実行計画の取組み状況および
指摘事項への対応について

平成23年4月25日

関西電力株式会社

前回委員会等における指摘事項 1/2

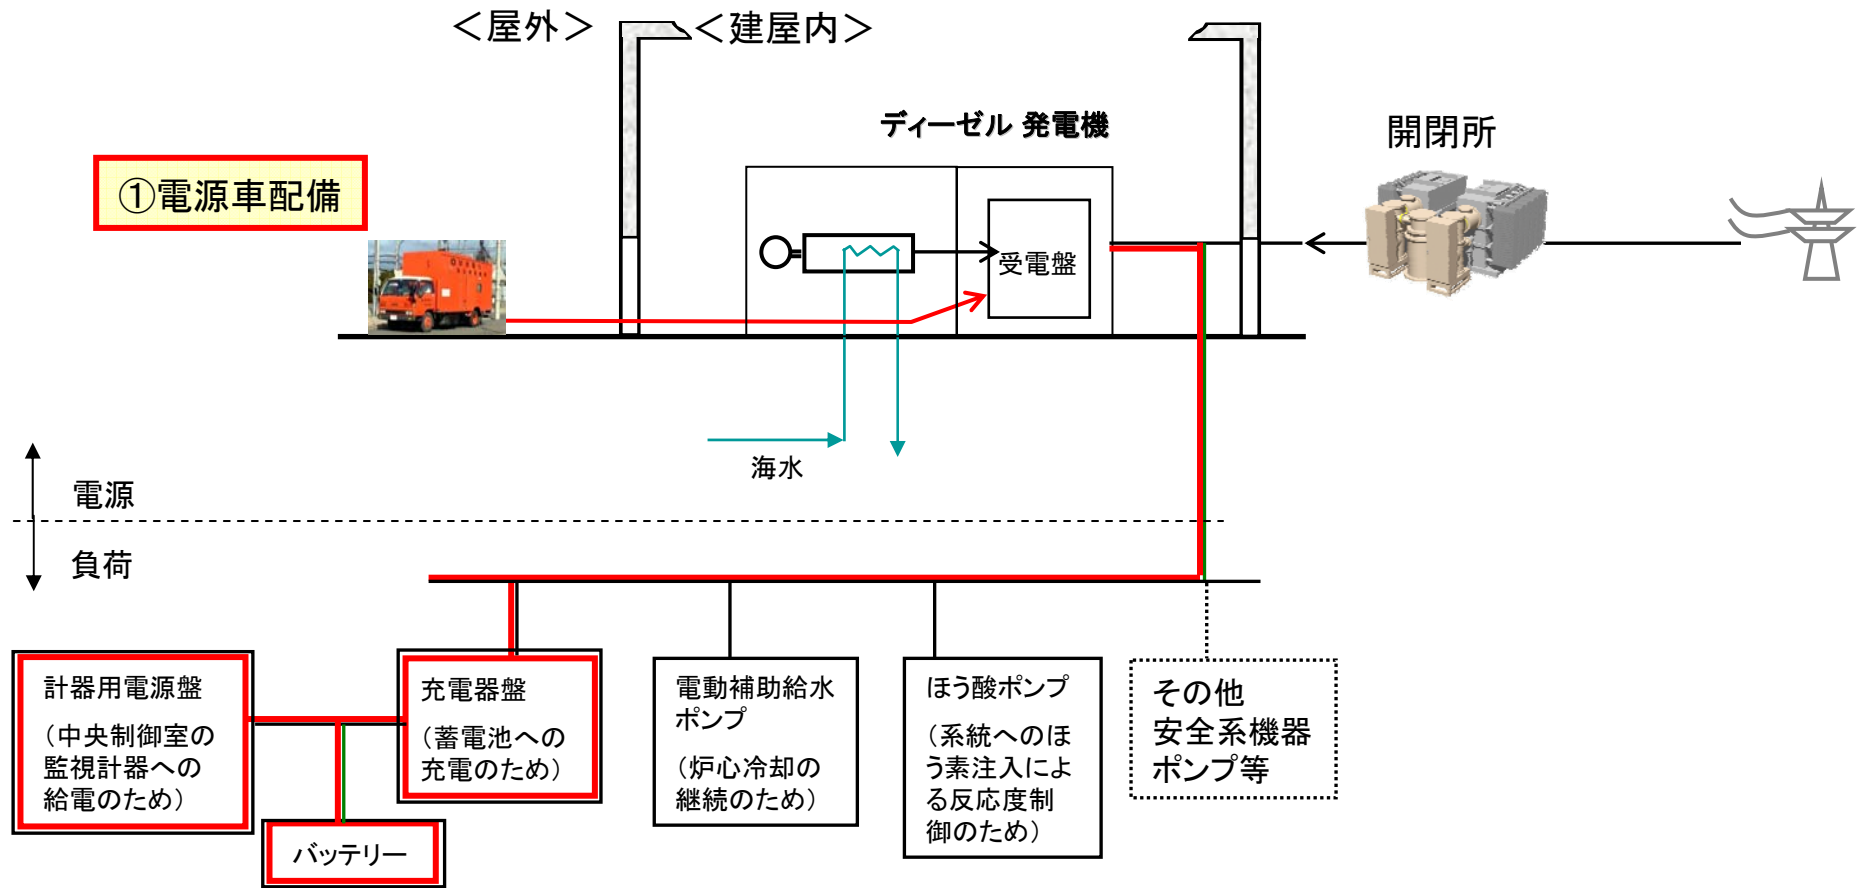
ご意見 17: ABWRで採用されている運転員支援システムの必要性は

PWRにおいても5電力・メーカ共同研究により運転員支援システムを開発済み

中央制御盤取替を計画しているプラントで取替に合せて導入を計画する。

上記以外のプラントについては、今後の中央盤取替に合わせ導入を検討する。

今後実施すべき追加対策(使用済燃料ピット冷却機能の確保)

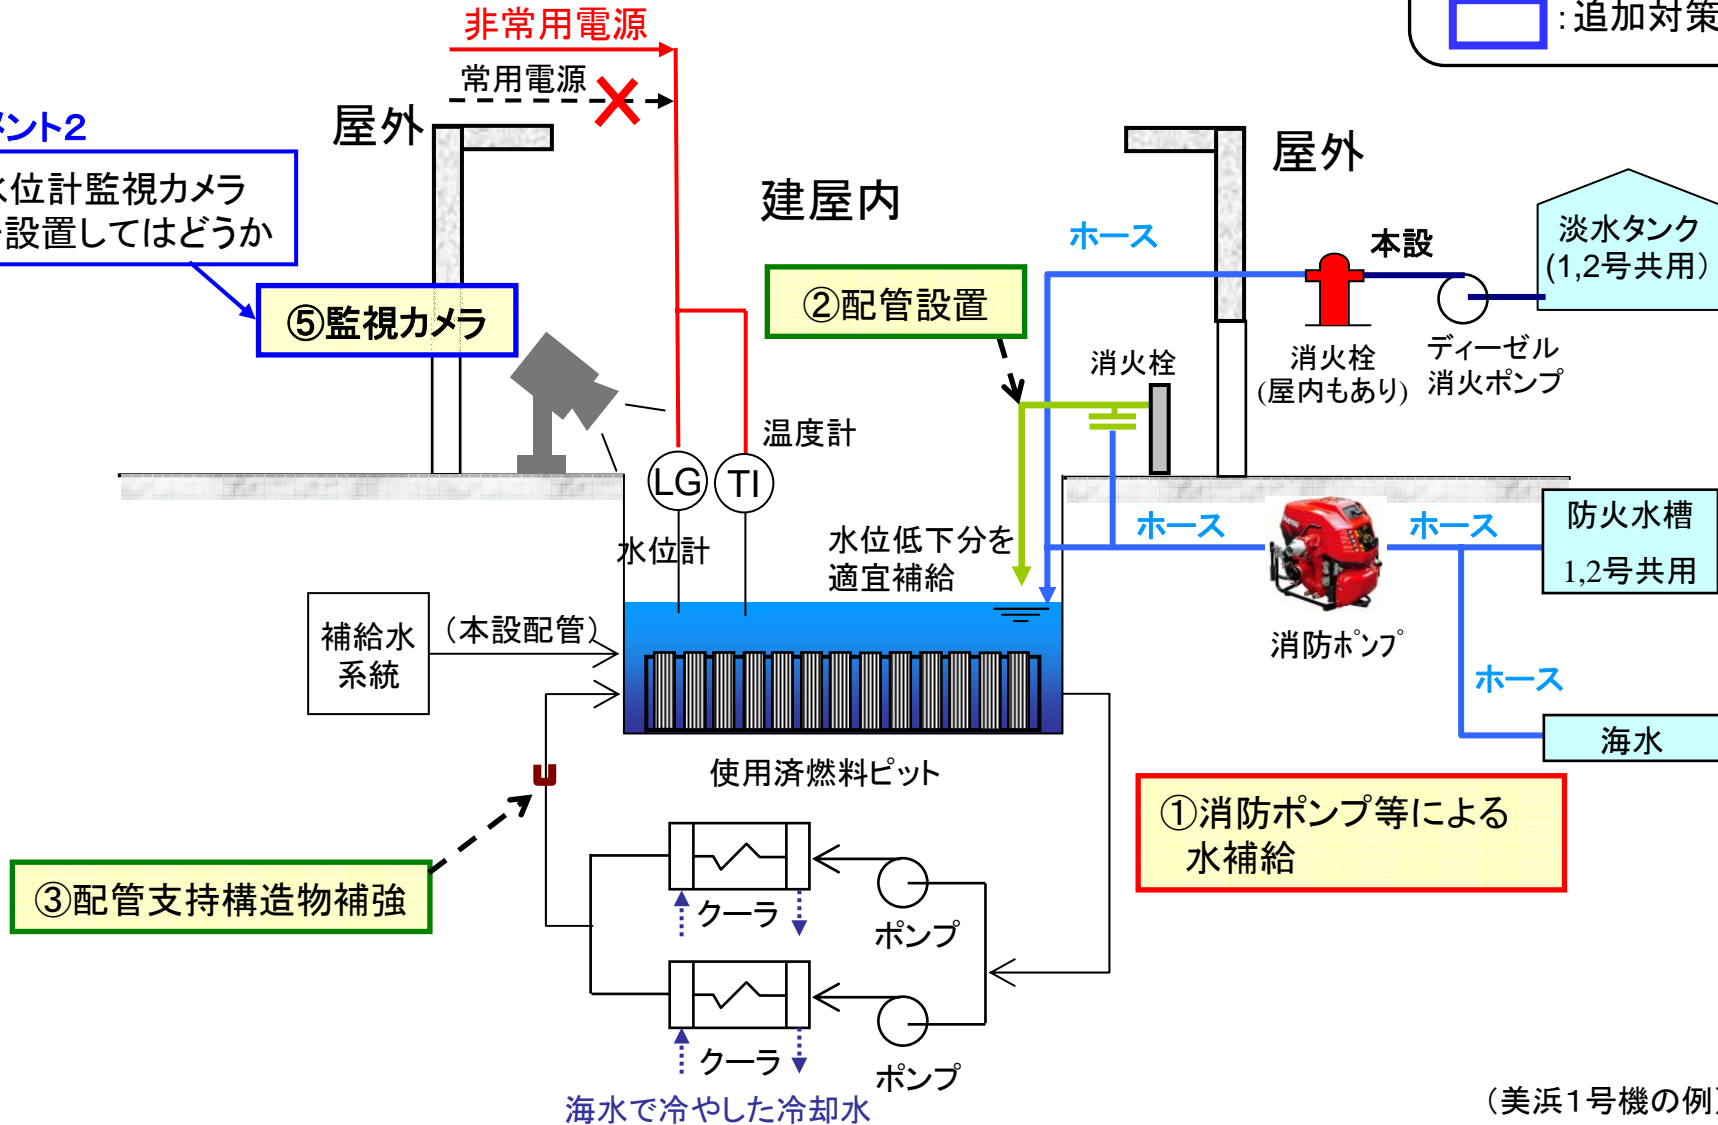
使用済燃料ピットの監視機能を強化してはどうか

水位計監視カメラを設置してはどうか

④非常用電源からの電源供給

⑤監視カメラ
